Teema: FW: Päre külas jalgratta- ja jalgte põhiprojekt

Vill Projekt OÜ on esitanud kooskõlastamiseks töö nr VP22004 „Päri külas jalgratta- ja jalgteede põhiprojekt“

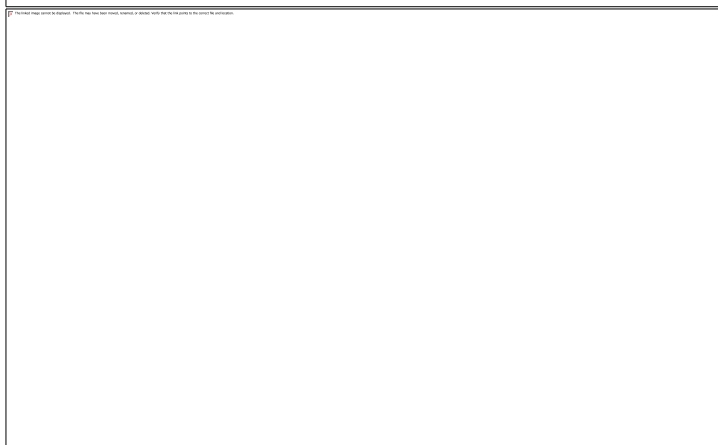
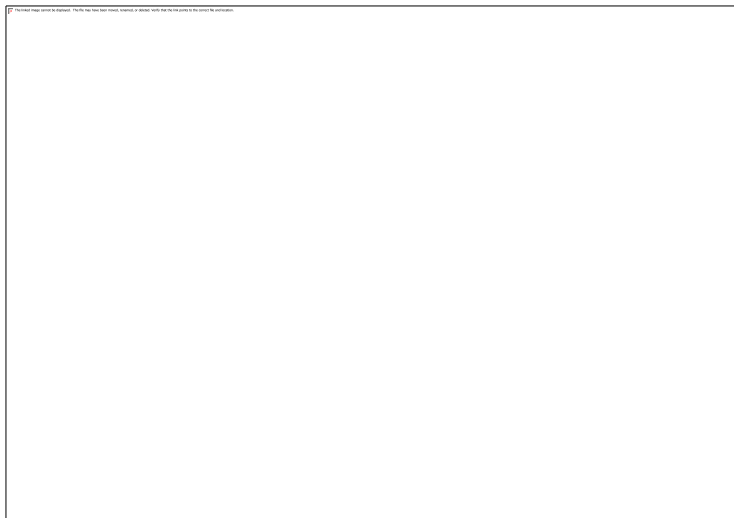
1. Kannikmäe tee ristmikul märke 445 ei ole vaja, sest kergliiklustee siin ei lõppe vaid jätkub. Olemasolev eemaldada.
2. Näidata ka säilitatavana märk 221 ning selle alla uus märk 557
3. Märk 557 panna ka üle ristmiku uue lõigu algusse, märgi 435 postile. Nihutada ristmikule lähemale, et ei jääks pöördel suunaviida taha.
4. Ristmikule märgistada kattele märgis 948

1. Sisse viidud.
2. Sisse viidud.
3. Sisse viidud.
4. Sisse viidud.
5. Sisse viidud.
6. Lisatud Seletuskirja pt 2.7 alla, mööndusega – Päre poolt tulijale siiski märk nr 557 projekteeritud suurusgrupiga 1. Ta paigaldatakse sama posti otsa, kus on olemasolev nr 221 suurusgrupiga 1, selle alla nr 557 suuremalt panna oleks pisut kummaline.
7. Sisse viidud, Seletuskirja pt 2.3 alla.
8. Sisse viidud, välja arvatud 8nda punkti all toodud esimese pildi alumine punase ringiga olev IKÕ – see Päre tee on KOVi maa, sellele ei tee. Lisasin IKÕ nr 4 plaani riigile kuuluva maa osas. Parandasin IKÕ skeemi nr 3 vaate suuruse ära.

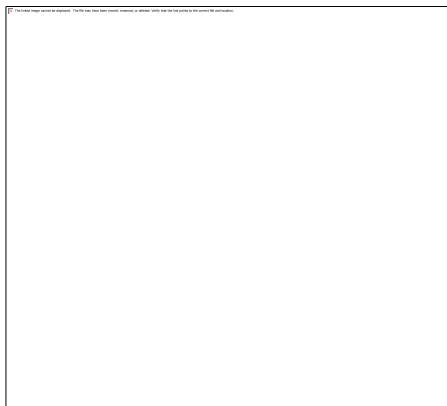
5. Päri asulas ka märke 445 mitte panna kus KLT ei lõppe vaid jätkub teisel pool teed.

6. Seletuskirja lisada, et riigitee nr 92 ristmiku äärde ette nähtud märkide panekul arvestada Transpordiameti juhendi „Riigiteede liikluskorralduse juhis (2018)“ nõuetega. Märgid 557 valmistada II suurusgrupi mõõtudega ja vähemalt 1,85 mm paksustel alumiiniumalustel.
7. Tööde aegne ajutine liikluskorraldus tuleb kooskõlastada Transpordiameti Taristu ehitamise ja korrashoiu osakonna lääne üksuse liikluskorraldajaga.

8. IKÕ plaanid palun üle vaadata, mõned puudu.

9. IKÕ ala peab olema joonisel terviklikult näha,
